# Vastineet – luonnosvaihe

Suomussalmen kunta  
Terveyskeskuksen alueen asemakaavan muutos

# Vastineet Suomussalmen terveyskeskuksen alueen asemakaavamuutoksen luonnoksesta annettuihin lausuntoihin ja mielipiteisiin

Liite lausuntoon 3.11.2022. Kajave verkstokartta terveyskeskus.

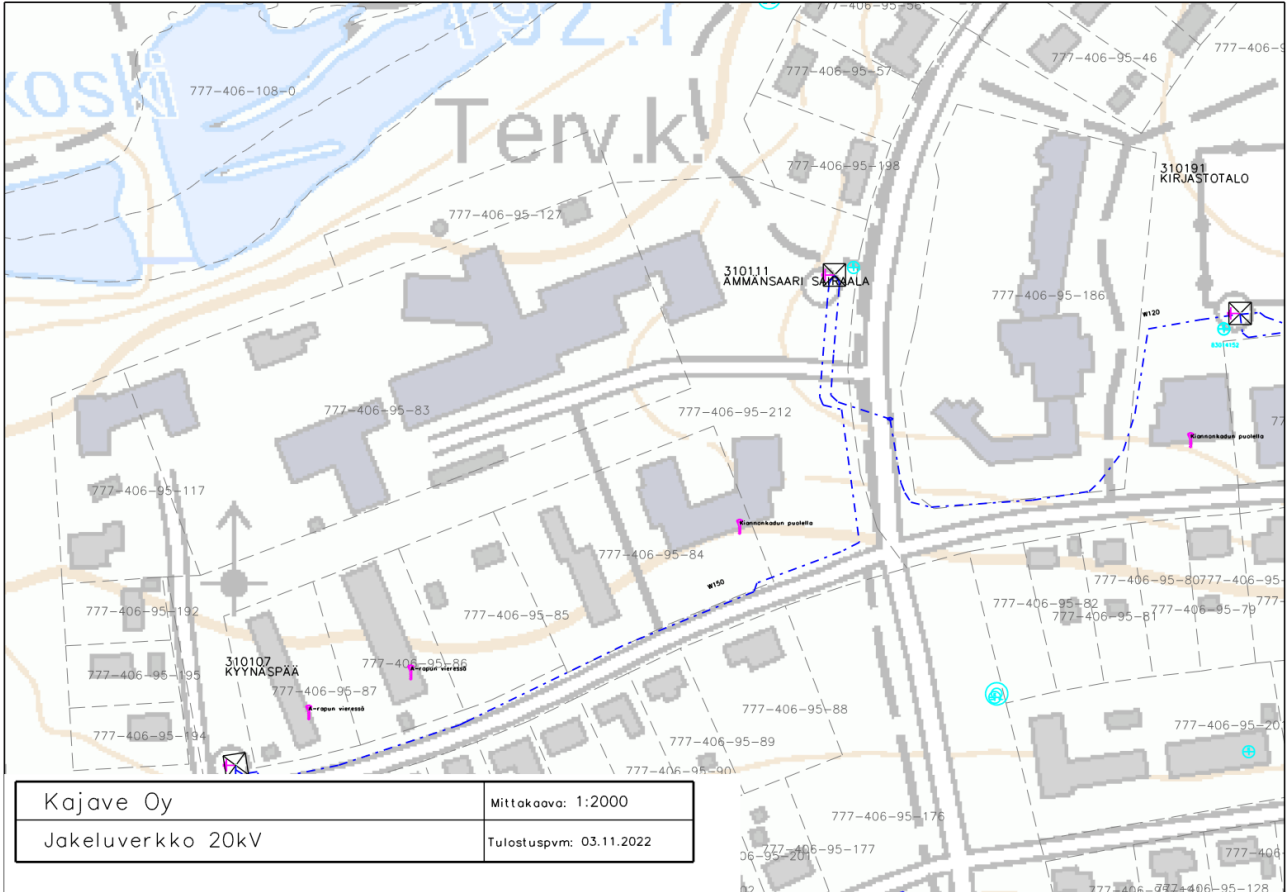
Kajavella on alueella keski- ja pienjännite kaapeleita sekä muuntamoita ja jakokaappeja. Liite kartoissa on esitelty keskijännitekaapelit ja muuntamot muuttuvien asemakaavojen alueella.

Mikäli asemakaavamuutokset aiheuttavat muutoksia Kajaven keski- tai pienjänniteverkkoon, maksaa työn tilaaja aiheuttamansa kustannukset yleisen aiheuttamisperiaatteen mukaisesti.

- Lausunto ei edellytä muutoksia kaavaratkaisuun.
- Liitetään asemakaavaselostukseen kartta Kajaven verkstoista alueella.
